発電用原子炉施設に係る特定機器の設計の 型式証明申請 (審査会合コメント回答)

2022.12.22
日立造船株式会社

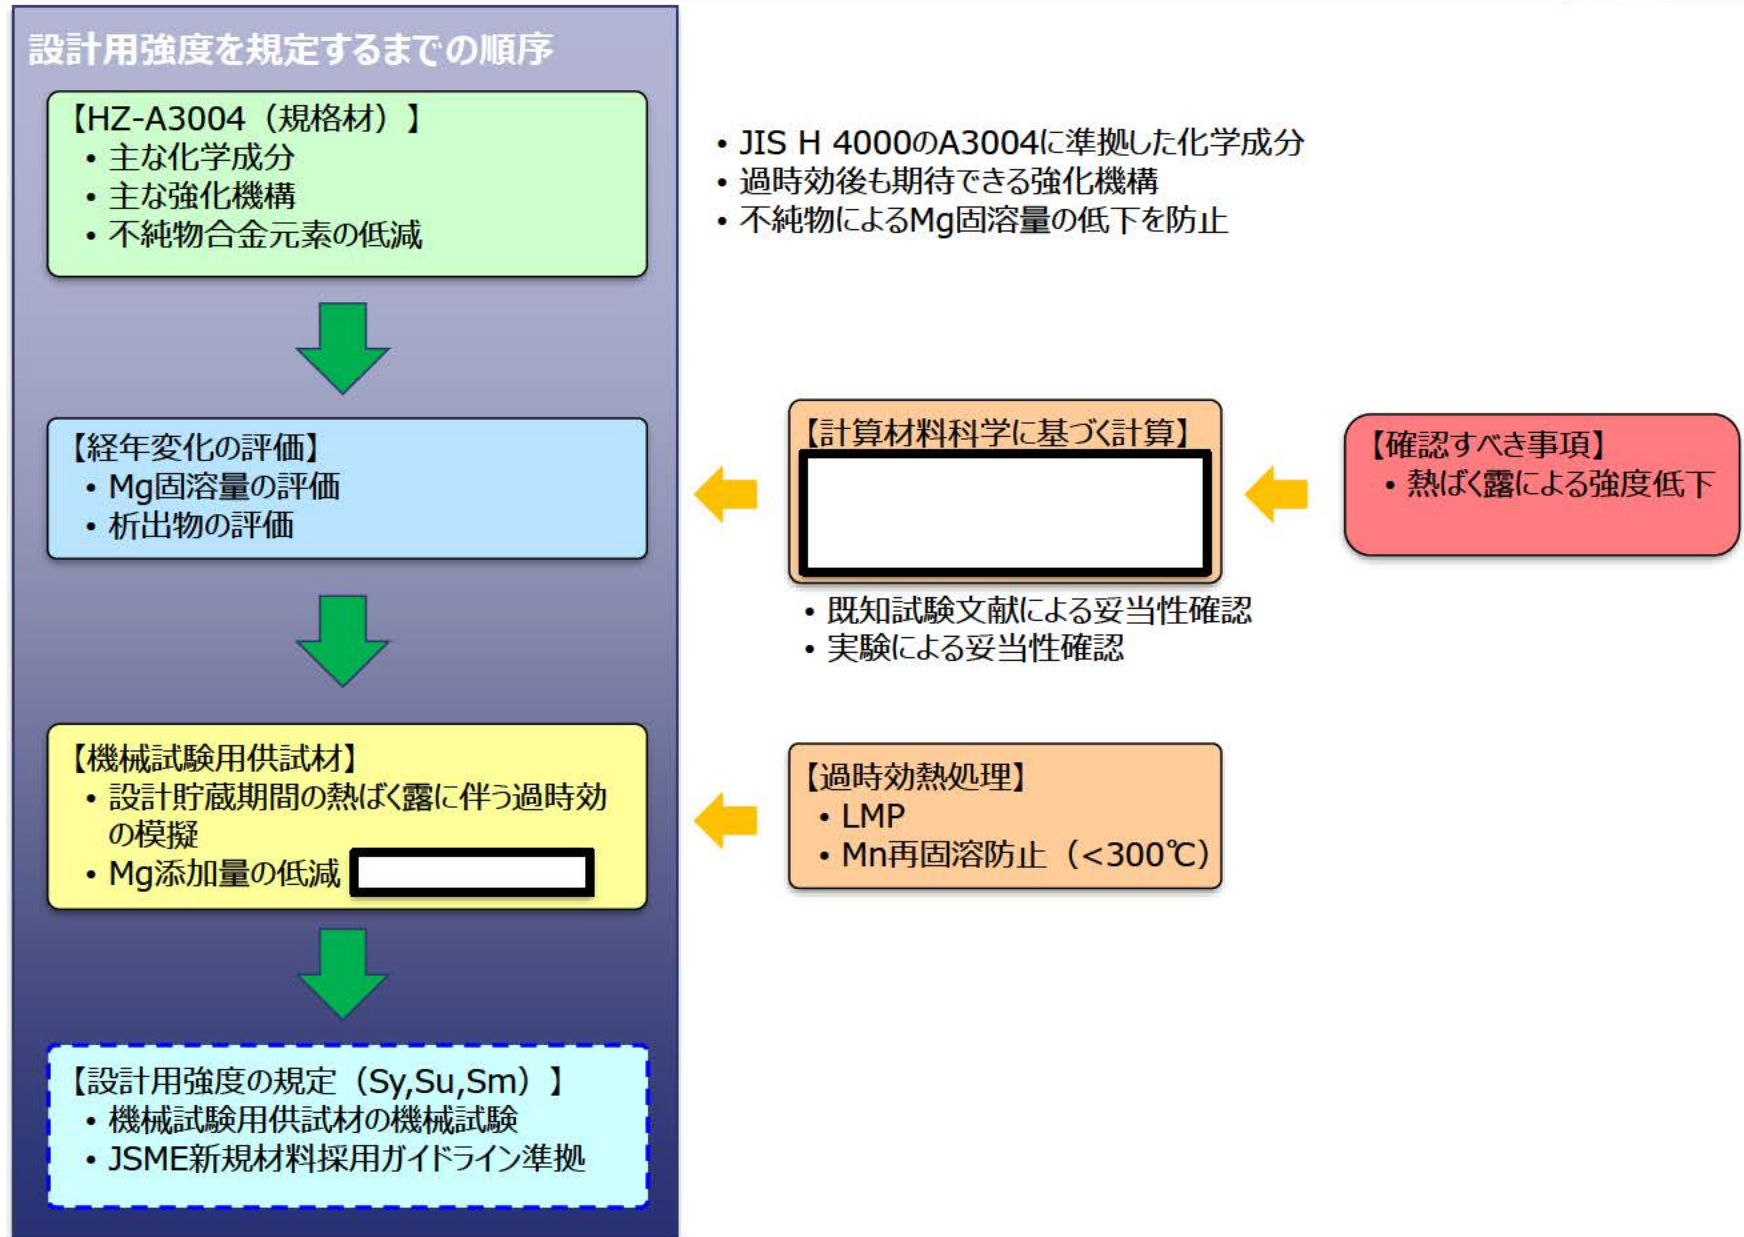
バスケットの強度条件を決めるための主となるものの関係が明確になっていないので、ロジックを整理すること。
申請書のバスケットの長期健全性について、強度においてMgの強化機構が長期的に低減すること及びMgの固溶強化の低減が設計強度に反映されているという記載がないので申請書に説明を追記すること。
Mgの固溶量に伴う固溶強化などの強化機構の低下に対し、不純物の影響が設計用強度にどのように考慮されているのか整理し、わかりやすく説明すること。

(1) Mg固溶量低下の考慮の方法

固溶強化に寄与するMgの固溶量は、設計貯蔵期間中の熱ばく露に伴い低下する。このMg固溶量の変化量を計算材料科学に基づく計算により推定し、機械試験用供試材の を設定する。

(2) 不純物合金元素の強度への影響

不純物については、不用意に添加すると母相中のMg固溶量の減少に伴いMgによる固溶強化が低下するため可能な限り低減する。

(3) 設計用強度と機械試験用供試材の関係

設計用強度は、これらの考え方を踏まえ、設計貯蔵期間中の熱ばく露に伴う過時効を模擬した機械試験用供試材の材料試験により得られた機械的性質を保守的に包絡するように設定する。
